MŰSZAKI INFORMÁCIÓ

TÁRGY: VKM 16000 & VKM 16001 (a VKMA 06000, 06010, 06001 készletek tartalmazzák)

ALKALMAZÁSOK: RENAULT CLIO/EXPRESS/EXTRA/RAPID/KANGOO/MEGANE/R19 /TWINGO/THALIA

SKF gyártmány (RENAULT 77 00 736 085-vel megegyezik)

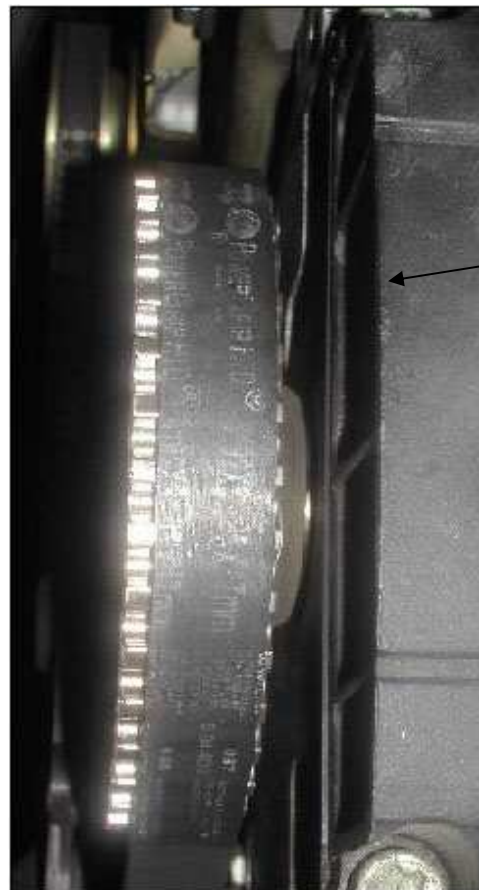
Manapság ezen SKF készletekben két beszállítótól származó kivitel található, melyek ránézésre az egyik oldalukon kissé különböznek egymástól (lásd a [Designs részt](#)). Az összes fontos méret tőrésen belüli és megfelel a járműgyártói (OE) előírásoknak.

A szállítástól és a rendelkezésigétől függően mindkét kivitel megtalálható az SKF készletekben

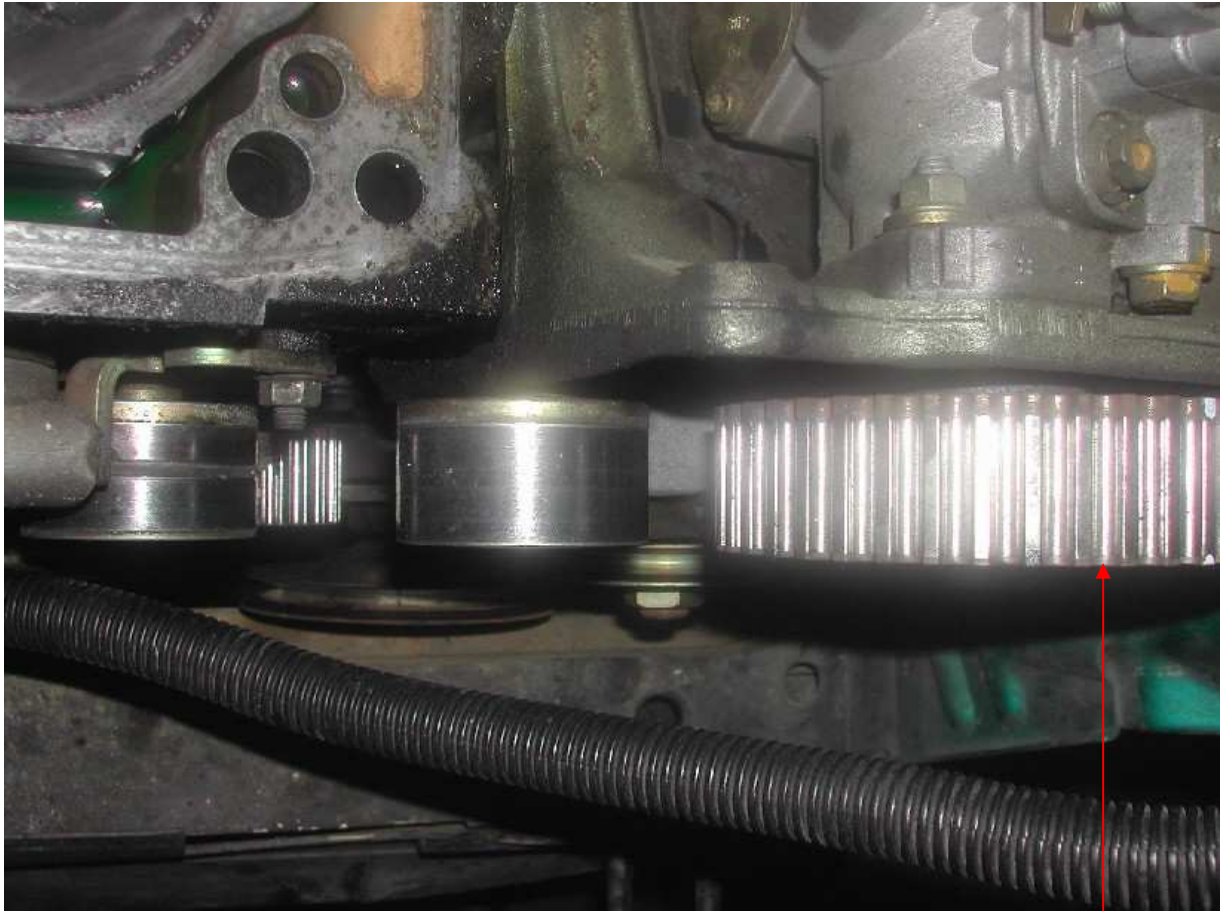
Kapcsolódva az SKF csapágy kismértékű eltéréséhez, ez kérdéseket vehet fel a beépítést végző szerelőkben. Ez a jelenség egyébként egészen általános más motorokon is (lásd a [Common Engine Example részt](#)).

A járműgyártó (OE) által felszerelt szíj feszítő és szíj a szíjtárcsa bal oldala felé kúszik
Szíj nem központos

Az SKF által felszerelt szíj feszítő és szíj a szíjtárcsa jobb oldala felé kúszik
Szíj nem központos

Az ügyfelektől származó lehetséges kérdésekre válaszolva, a vezérlésben lévő alkatrészek egyikénél sem lép fel ezen jelenség miatt idő előtti meghibásodás. A vízszivattyú, szíj feszítő és vezérműszíj az előírt paramétereik szerint fognak működni, amennyiben a felszerelési és feszítési műveleteket az előírások szerint végzik el.
